Lfd Nr.	Angeschriebene TÖBs und sonstige Behörden	Stellungnahme	Beschlussvorschlag zur Abwägung der Stellungnahme
1.	entfallen		
2.	Amprion GmbH Rheinlanddamm 24 44139 Dortmund Mail vom 22.01.2024	Im Planbereich der o. a. Maßnahme verlaufen keine Höchstspannungsleitungen unseres Unternehmens. Wir gehen davon aus, dass Sie bezüglich weiterer Versorgungsleitungen die zuständigen Unternehmen beteiligt haben. Bitte beteiligen Sie uns zukünftig digital unter leitungsauskunft@amprion.net an Ihren Bauleitplanungen.	Kenntnisnahme Weitere Unternehmen wurden beteiligt

Bei Planungsänderungen bitten wir uns erneut zu beteiligen.	Kenntnisnahme
11.	Dienstleistungszentrum Ländlicher Raum (DLR) Rheinhausen-Nahe-Hunsrück	Mit oben genannten Schreiben baten sie um Stellungnahme gem. § 4 Abs. 1 BauGB zur geplanten erneuten Aufstellung des Bebauungsplans Nr. 8 „Gänsweide“ der Ortsgemeinde Schornsheim.	Kenntnisnahme

Objektreport Biotopkomplex BK-6115-0031-2009

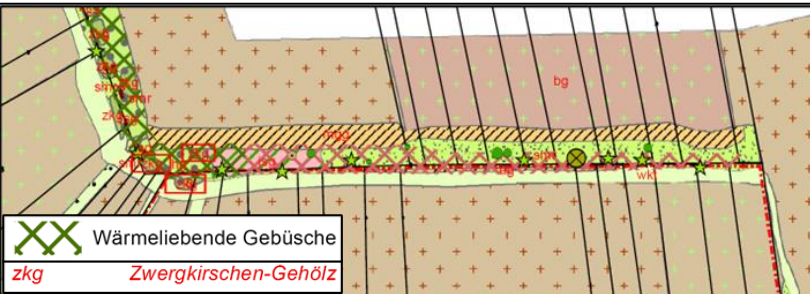
Kennung	BK-6115-0031-2009
Bezeichnung	Hohlweg, Lösswand und Hecken östlich Schornsheim
Beschreibung	Der Biotopkomplex mit zwei Teilflächen liegt unmittelbar (nord-) östlich von Schornsheim. Es handelt sich um einen Hohlweg, eine offene Lösswand sowie weitere Heckenstrukturen, diese z. T. als wärmelebende Gebüsch. Er stellt u. a. für (thermophile) erdgrabende Insektenarten sowie einige Vogelarten einen wertvollen Refugiallebensraum in ausgeräumter Landschaft dar, dem auch eine besondere Bedeutung als Trittsteinbiotop im lokalen Biotopverbund zukommt.
Schutzziel	Schutz von Hohlwegen und Gehölzstrukturen in ausgeräumter Landschaft, Schutz von naturnahen Offenbodenbiotopen in intensiv genutzter Landschaft
Wertbestimmendes Merkmal	lokale Bedeutung; gering beeinträchtigt; Entwicklungstendenz nicht beurteilbar
Datum der Erfassung	31.05.2011
Erfasser	Leifeld (LökPlan)

Kennung	Bezeichnung	Biototyp	Lebensraumtyp	Gesetzlicher Schutz
BT-6115-0021-2009	Hohlweg östlich Schornsheim	HG1 – Lösshohlweg	–	–
BT-6115-0021-2009	Hohlweg östlich Schornsheim	HG1 – Lösshohlweg	–	–
BT-6115-0022-2009	Hecke östlich Schornsheim	BD4 – Böschunghecke	–	–
BT-6115-0022-2009	Hecke östlich Schornsheim	BD4 – Böschunghecke	–	–
BT-6115-0024-2009	Lösswand östlich Schornsheim	GG2 – Löss-, Lehmwand	–	3.3 – Lehm- und Lösswände
BT-6115-0024-2009	Lösswand östlich Schornsheim	GG2 – Löss-, Lehmwand	–	3.3 – Lehm- und Lösswände
BT-6115-0023-2009	Zwergkirschengebüsch östlich Schornsheim	BB10 – Wärmelebende Gebüsch	40A0 – Subkontinentale peripannonische Gebüsch	–
BT-6115-0023-2009	Zwergkirschengebüsch östlich Schornsheim	BB10 – Wärmelebende Gebüsch	40A0 – Subkontinentale peripannonische Gebüsch	–

Drucken Im Fachgutachten von viriditas wurden das Vorkommen der Zwergkirche bestätigt und die Standorte im Bereich des Böschungsknicks konkretisiert. Ebenso die Abgrenzung der wärmeliebenden Gebüsche an diesem Knick. 	Kennung	BT-6115-0023-2009	Bezeichnung	Zwergkirschengebüsch östlich Schornsheim	Biotoptyp	BB10 – Wärmeliebende Gebüsche
Kennung	BT-6115-0023-2009							
Bezeichnung	Zwergkirschengebüsch östlich Schornsheim							
Biotoptyp	BB10 – Wärmeliebende Gebüsche							
	- Biotop BT-6115-0024-2009 Lösswand östlich von Schornsheim (yGG2). Es handelt sich hierbei ebenfalls um ein nach § 30 BNatSchG Abs. 2 Satz 3.3 geschützten Lebensraum.	Kenntnisnahme Die nachrichtliche Übernahme/Kennzeichnung im Bebauungsplan ist erfolgt.

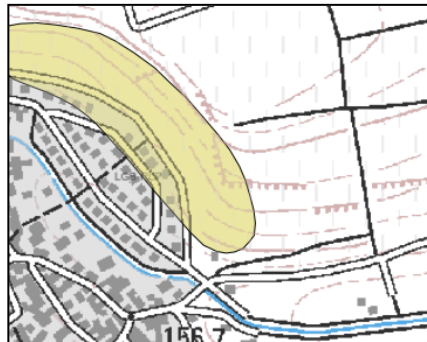
Das Außengebietswasser aus dem Norden wird aus dem Plangebiet herausgehalten. Es wird über Muldenrinnen entlang der Gebietsgrenzen wie bisher dem Schornsheimer Graben zugeführt. Somit wird ein Regenrückhaltebecken für das Niederschlagswasser aus dem Baugebiet und eines für das Außengebietswasser jeweils zur gedrosselten Ableitung in den Schornsheimer Graben angeordnet.	Der Anregung wird nicht gefolgt Das westliche RRB ist auch für die Drosselung des von der Zufahrt in das Plangebiet kommenden Oberflächenwassers notwendig, da eine Ableitung bergauf in das östliche RRB nicht möglich ist. Mit Datum vom 20.11.2023 liegt die wasserrechtliche Genehmigung zum Entwässerungskonzept vor
		Wie im Bebauungsplan aufgeführt sind Dächer mit einer Neigung kleiner / gleich 15° zu begrünen. Das wasserwirtschaftliche Ziel ist es durch Dachbegrünungen die Erwärmung zu mindern	Kenntnisnahme

und das Speichervolumen der Gründächer zur Regenwasser-rückhaltung zu nutzen.	
		Das endgültige Entwässerungskonzept empfehle ich rechtzeitig vor Baubeginn mit meiner Dienststelle abzustimmen.	Kenntnisnahme Mit Datum vom 20.11.2023 liegt die wasserrechtliche Genehmigung zum Entwässerungskonzept vor
		Noch ein Hinweis zur Gestaltung der Straßenführung im Baugebiet: Das anfallende Wasser von extremen Niederschlagsereignissen, die größer als das Bemessungsereignis der Regenwasserkanäle ist, wird auf den Straßenflächen stehen bzw. abfließen. Hier sollten Straßenverläufe und Straßengefälle so gewählt werden, dass dieses Wasser schadlos zum nächsten Gewässer oder zu freiem Gelände hinabfließen kann.	Kenntnisnahme Dies betrifft erst die Erschließungs-/Genehmigungsplanung. Durch das Gefälle und entsprechende Bordsteine fungiert die (jede) Straße auch als „Notwasserweg“ bei Starkregen. Die Ableitung erfolgt in Richtung Gebietszufahrt und dort weiter in Richtung Schornsheimer Graben. Unabhängig davon müssen die Baugrundstücke von den Bauherren immer auch für die Ableitung von extremen Starkregen modelliert und Gebäude durch objektbezogene Maßnahmen gesichert werden
